MĚSTSKÁ ČÁST PRAHA 6
ÚŘAD MĚSTSKÉ ČÁSTI

ZE DNE: 2021-08-06
NAŠE č.j.: MCP6 353698/2021

Závazná stanoviska a vyjádření odboru dopravy a životního prostředí ÚMČ Praha 6 k záměru:

Identifikační údaje :
Název stavby : „**TENISOVÝ KLUB NA OŘECHOVCE**“
Místo stavby : **ul. Na Ořechovce, parc. č. 1321, 1322, 1323/1, 1323/2, 2119/1, kat. území Střešovice, Praha 6**
Stavebník : Městská část Praha 6, se sídlem Čs. armády 601/23, 160 52 Praha 6, IČ: 00063703
Zpracovatel PD : Pavel Hnilička Architects + Planners, s.r.o., se sídlem Cukrovarnická 739/46, 162 00 Praha 6, IČ: 28490771
Stupeň a datum : společné územní a stavební řízení;
zpracování PD 06/2021

CELKOVÁ SITUACE M 1:250

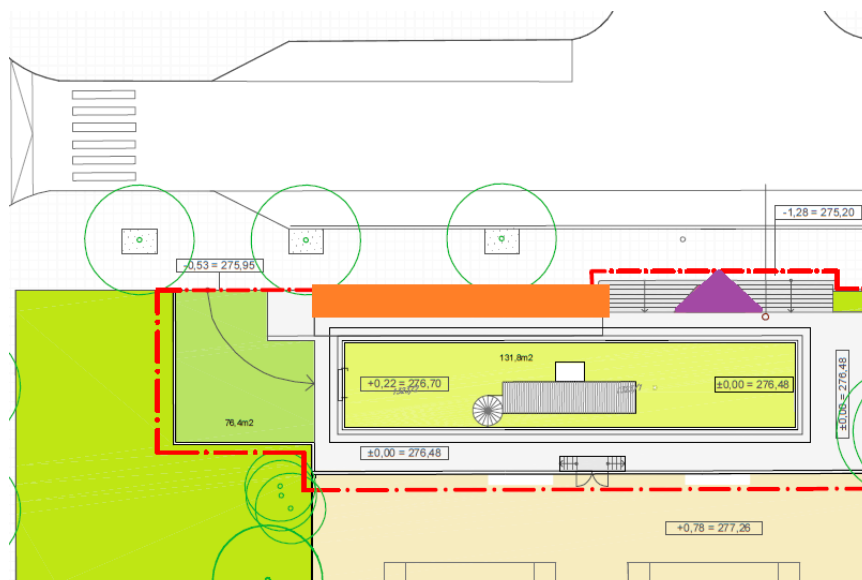
(Zákres umístění náhradní výsadby (javor) je znázorněno oranžovým kruhem).

(Zákres umístění náhradní výsadby keřů – oranžový obdélník).

- Kácení je možné realizovat až po vzniku práva provést výše uvedený stavební záměr podle stavebního zákona, tedy až vydáním stavebního povolení stavebního úřadu po nabytí právní moci je toto stanovisko vykonatelné a bude možné kácení realizovat.
- Kácení je možné realizovat v termínu od 01.11. do 28.02. kalendářního roku, tj. v období vegetačního klidu a mimo hnízdní období ptáků, nejpozději však do 28.02.2027.
- Žadatel zajistí provedení náhradní výsadby na pozemku parc. č. 1321, kat. území Střešovice, Praha 6, v místě dle zákresů náhradní výsadby uvedených níže:
 - 1 ex. javoru babyky (lat. *Acer campestre*), s obvodem kmene 20 cm – 25 cm ve výšce 100 cm;
 - 8 ex. zimolezu lesklého (lat. *Lonicera nitida* 'Scoop'), s výškou 40 cm – 60 cm.

formát	měřítko	datum	revize
4x A4	1:200	06/2021	00
část			
situace			
název výkresu			
Koordinátní situace			
085	DUR OSP	SO. 01 - 09	C 3

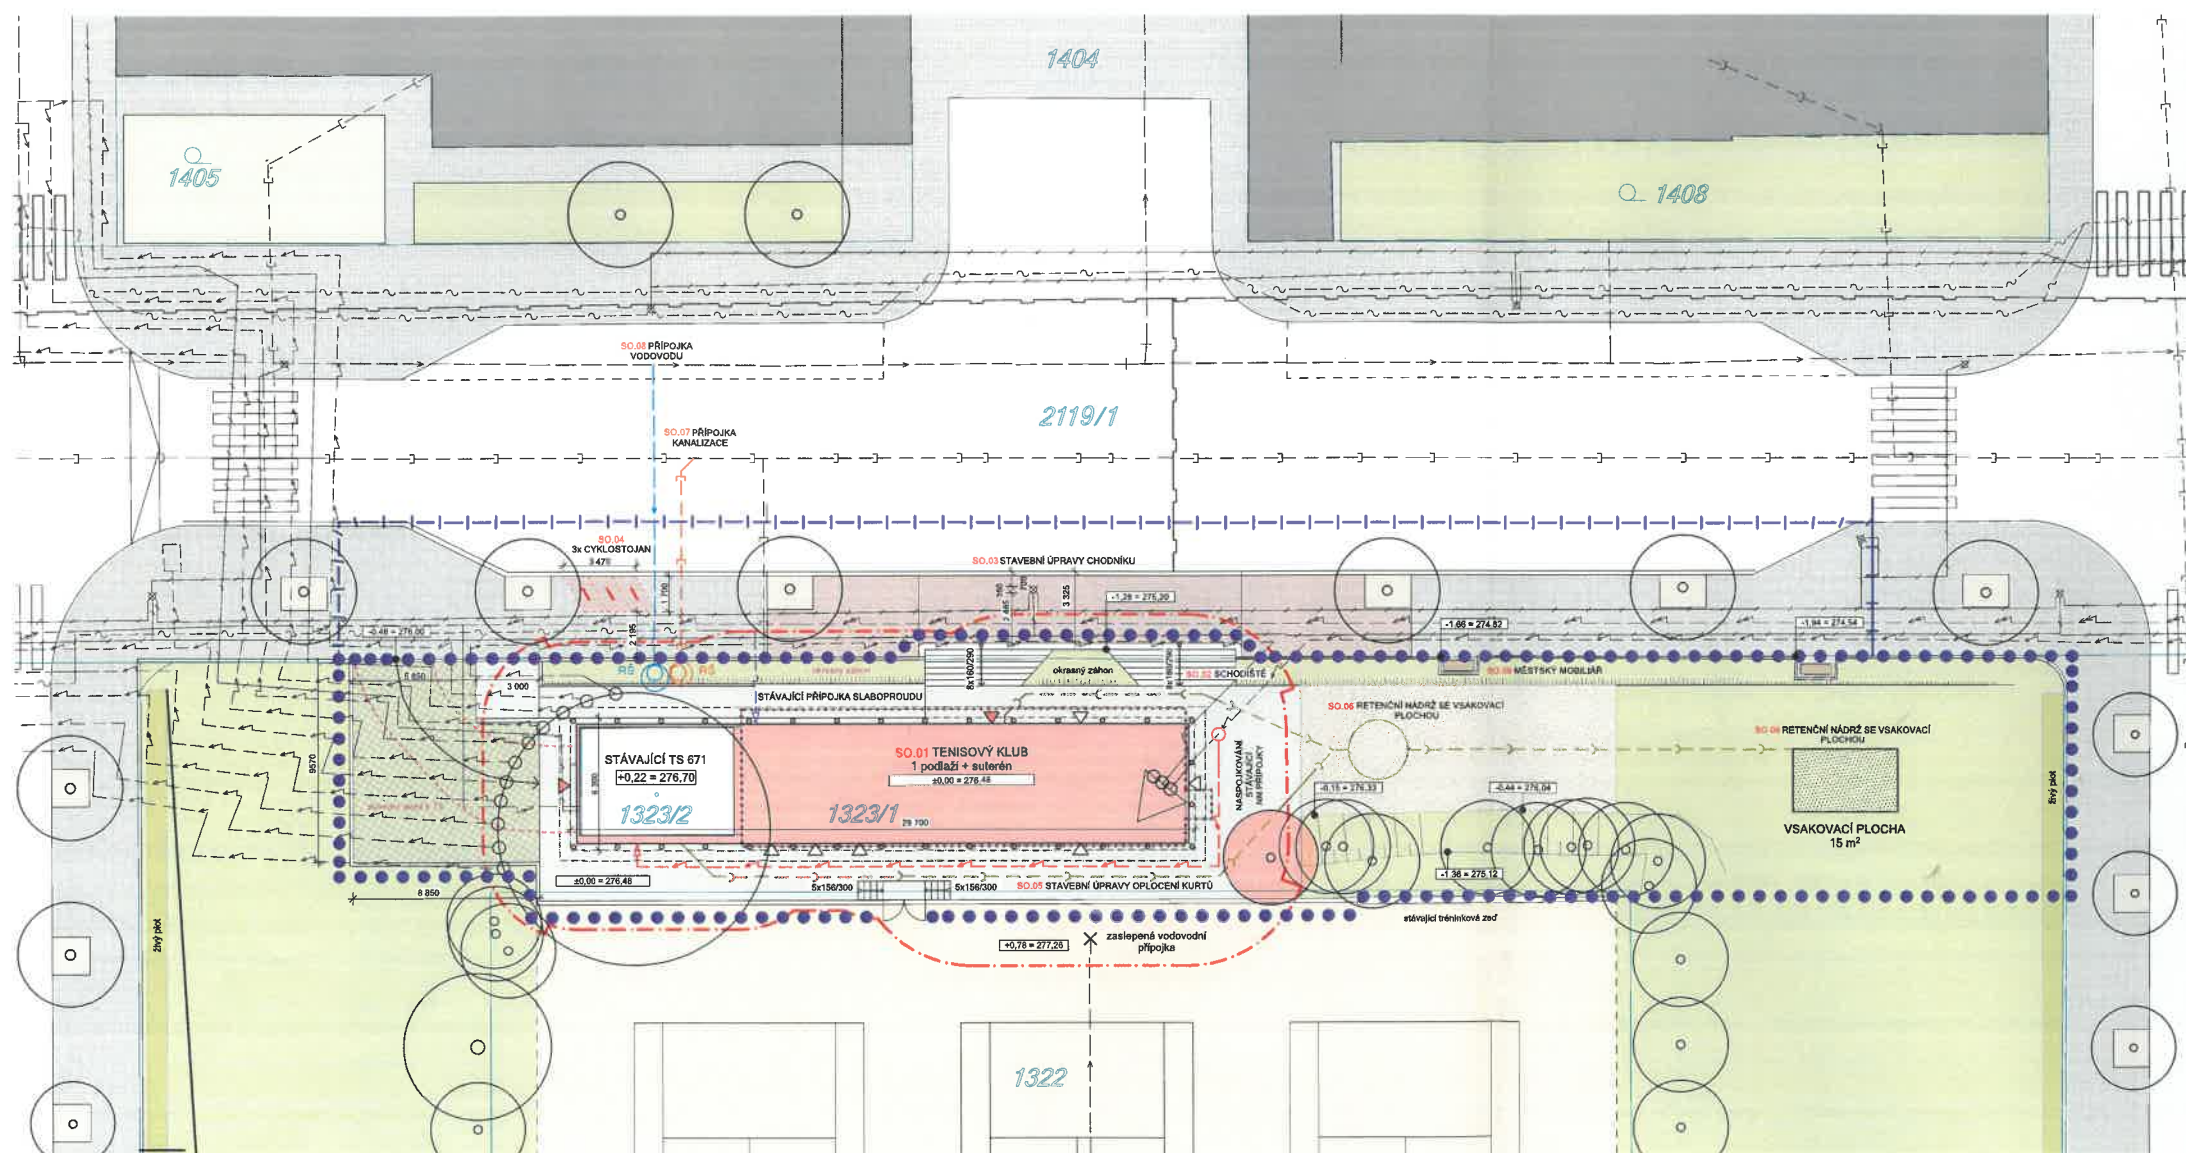
- V rámci novostavby budovy tenisového klubu dojde k rekonstrukci stávající příjezdové komunikace k trafostanici (stávající povrch bude obměněn). V souvislosti s výstavbou novostavby objektu je navržena změna stávajícího připojení objektu trafostanice vč. jeho zkapacitnění (dle PD se jedná o rozšíření vjezdu ze stávajících 3,80 m na 5,85 m) na přilehlou místní komunikaci Na Ořechovce. Stávající šířka vjezdu byla ověřena při provedeném místní šetření. Vzhledem k navrženému rozšíření vjezdu investor v rámci řízení vedeného stavebním úřadem doloží platné rozhodnutí o připojení objektu trafostanice na místní komunikaci II. třídy Na Ořechovce ve smyslu ust. § 10 zákona o pozemních komunikacích, vydané na základě vyjádření správce dotčené komunikace a závazného stanoviska Policie ČR. Přesné podmínky stanovuje vyhláška č. 104/1997 Sb., kterou se provádí zákon o pozemních komunikacích, v platném znění. Další podrobnější technické požadavky stanovuje čl. 12.8 ČSN 73 6110 - Projektování místních komunikací. Samostatné sjezdy musí splňovat definované podmínky pro bezpečný výhled, proto požadujeme, aby k žádosti o povolení připojení byly doloženy okótované situační vyzkresy s vyznačením polí rozhledových trojúhelníků a zakresleny obalové (vlečné) křivky vozidel.

Návrh - celková situace

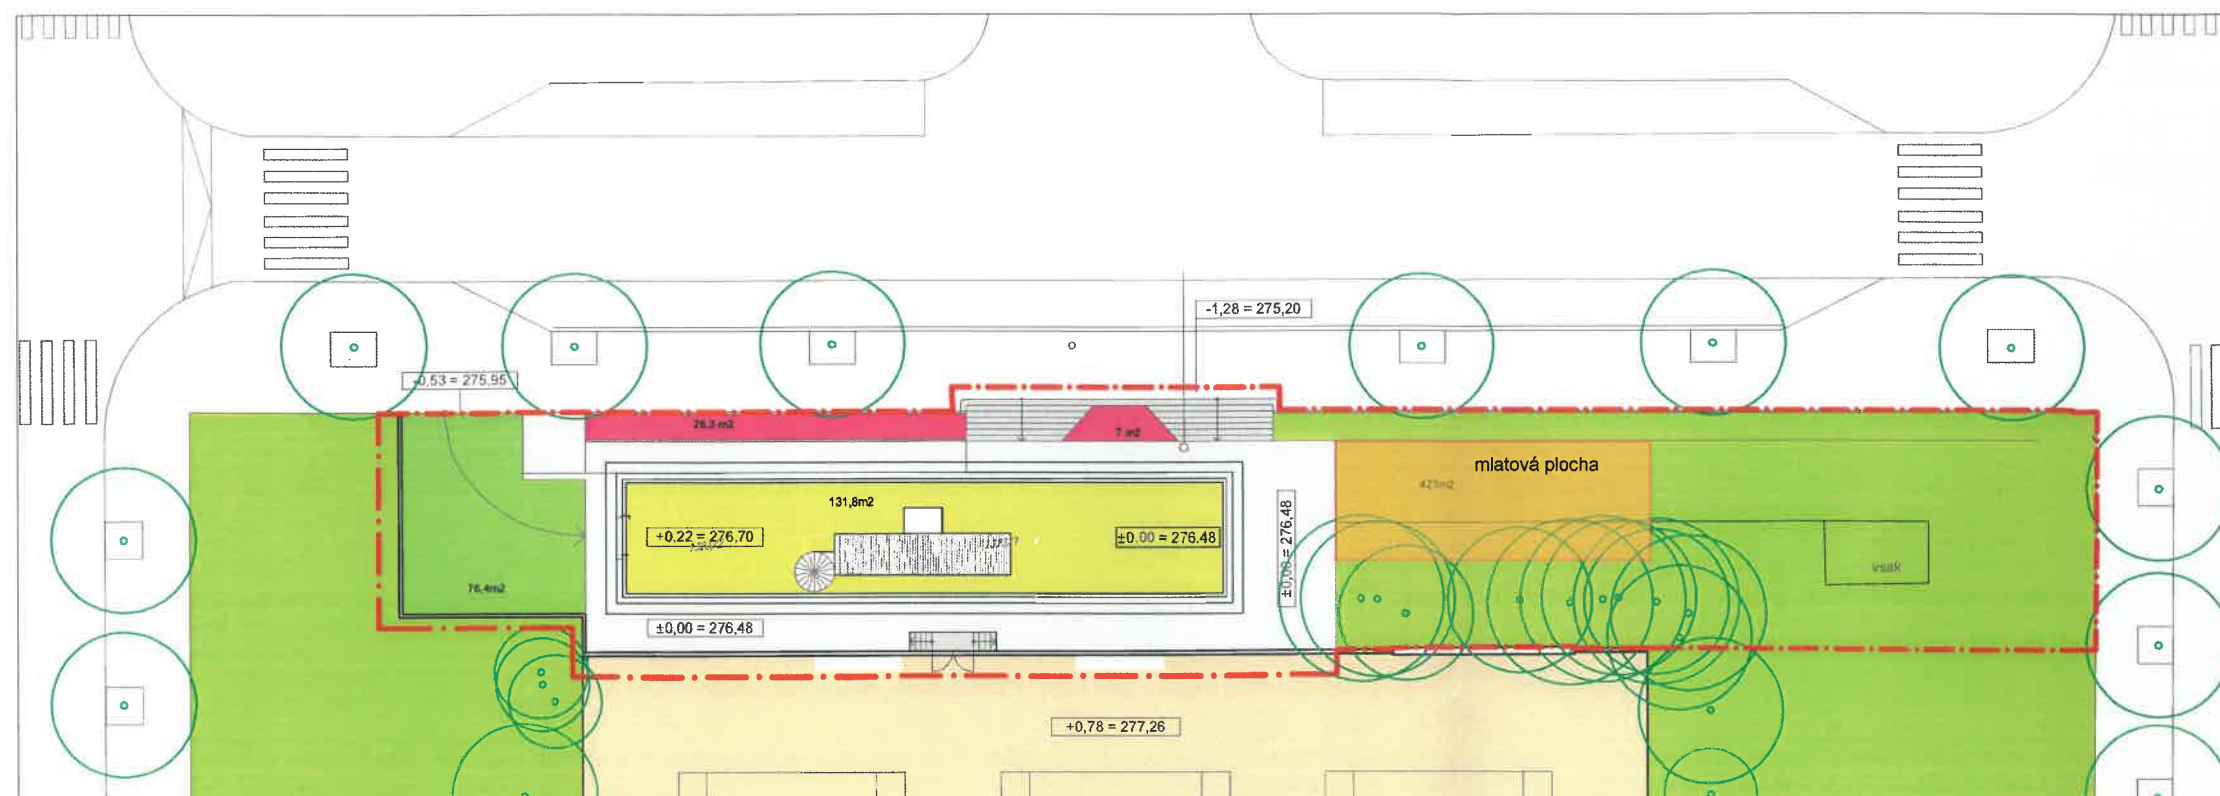
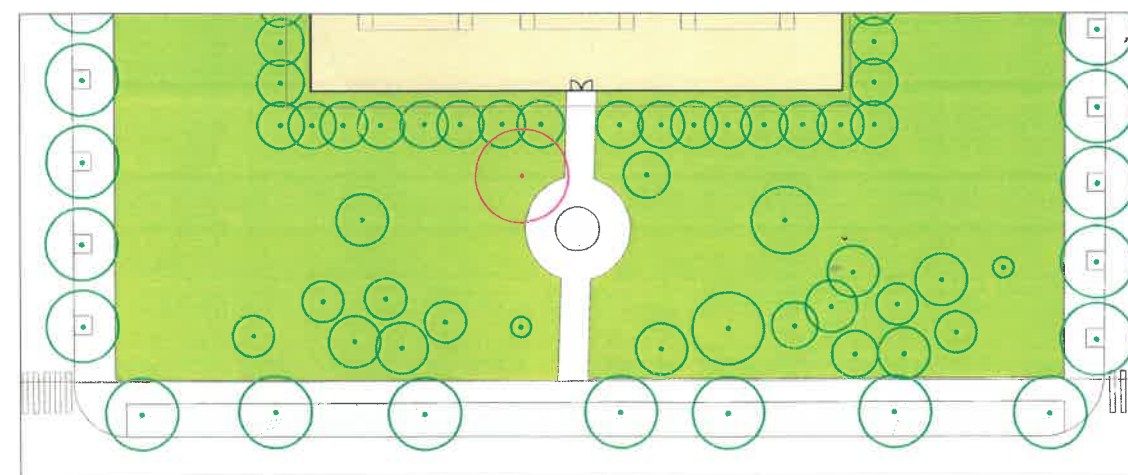
MOŽNÁ POLOHA NOVÉHO STROMU M1:500

Přesné místo výsadby bude stanoveno na základě zpracovaného dendrologického průzkumu a projektu pro celé území Macharova náměstí
